MEMORANDO  
DRPM-221-2025

ASUNTO: Respuesta al Memorando-DEIA-0314-2105-2025 del 21 de mayo de 2025

INFORME TÉCNICO DE INSPECCIÓN DRPM-SEIA-No. 006-18-06-2025.

**INFORME TÉCNICO No. DRPM-SOSH-045-2025**

Imagen de google earth del proyecto Residencial Córdoba a escala 1:19,200

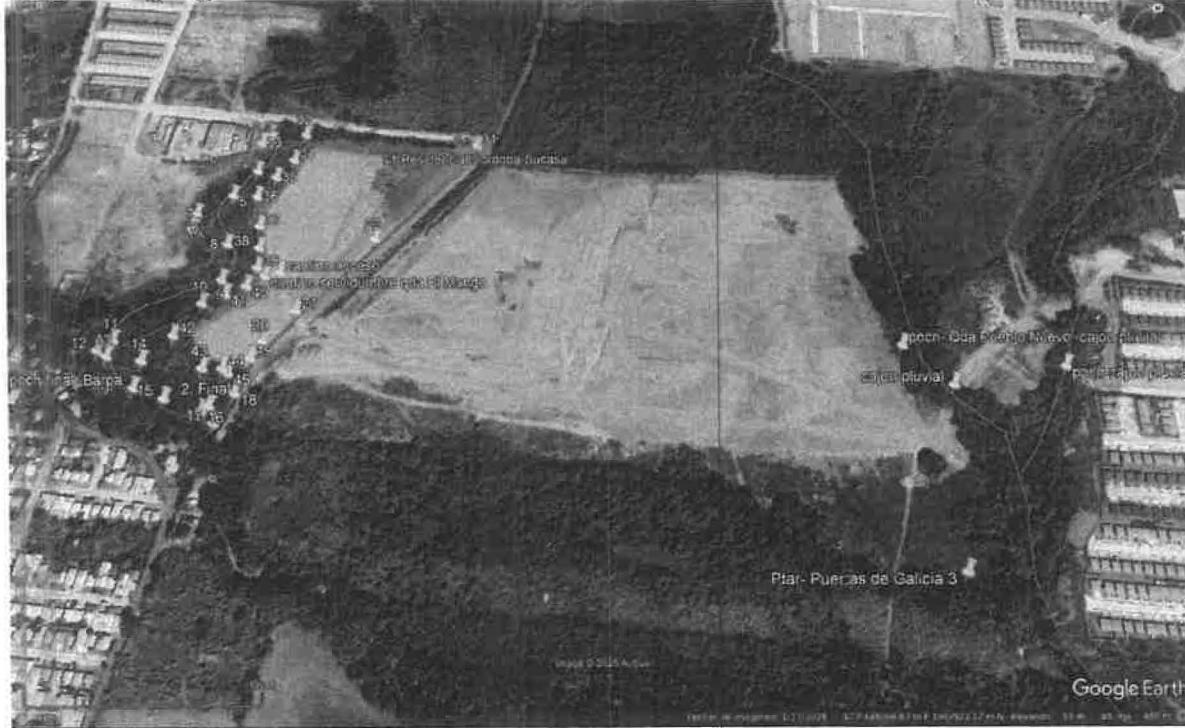
- ✓ Página 27, aparecen las coordenadas Utm Wgs-84 del polígono del proyecto. Durante la inspección se nos informó que línea constructiva o área a intervenir del proyecto es la que tiene que ver con la nivelación y aumento de la terracería (aproximadamente 4-5 m) marcadas en morado en la imagen de google earth a escala 1:19,200. Aquí el vértice 33 de la zona a intervenir cruza la quebrada El Mango, en la orilla derecha del proyecto Residencial Pueblo Nuevo Residencial de la empresa Barpa Panamá S.A., y es importante que la empresa aclare si a futuro requieren intervenir esta sección del cauce y la servidumbre de la quebrada El Mango, ya que a la sociedad Barpa Panamá S.A., se le otorgó permiso de obra en cauce natural mediante la resolución DRPM-SSH-067-2019.

- ✓ El polígono del proyecto en la imagen de google earth a escala 1: 19,200 es la marcada en rojo, donde algunos de sus vértices pegan en el cauce de la quebrada el Mango (4,5,12,13) y otros como el 6 y 7 cruzan la quebrada El Mango o Malengue, de la orilla derecha y en la ribera del proyecto Residencial Pueblo Nuevo, de la sociedad Barpa Panamá S.A.

- ✓ Página 30, tabla 4 presenta las coordenadas del eje de la quebrada Malengue y la página 32, tabla 5 presenta las coordenadas del área de protección de la quebrada Malengue, mas sin embargo se requiere que se integre en un solo mapa el polígono del proyecto, el área a intervenir del proyecto y la quebrada Malengue y su zona de protección resaltada en verde.

- ✓ Se nos informó que la descarga de aguas residuales de las 83 residencias serán conducidas hacia la Planta de Tratamiento de Aguas Residuales (Ptar) del proyecto Puertas de Galicia 3 y en ese sentido es importante considerar dentro del Estudio, un análisis técnico de los caudales estimados de la quebrada Pueblo Nuevo versus la descarga de la Ptar, que no la observé en el EsIA de Residencial Córdoba y la capacidad de depuración de la fuente.

- Se requiere que se integre en un solo mapa el polígono del proyecto, el área a intervenir del proyecto y la quebrada Malengue y su zona de protección resaltada en verde y se respete las distancias de servidumbres establecidas.
- Que la Sección de Evaluación evalúe la necesidad de exigir a la empresa un análisis de la capacidad de depuración de la fuente receptora de la descarga de la Ptar, considerando los aportes de los dos proyectos como lo son Puertas de Galicia 3 y Residencial Córdoba.
- Remitir copia del informe DRPM-SOSH-045-2025 a la Sección de Evaluación Ambiental.
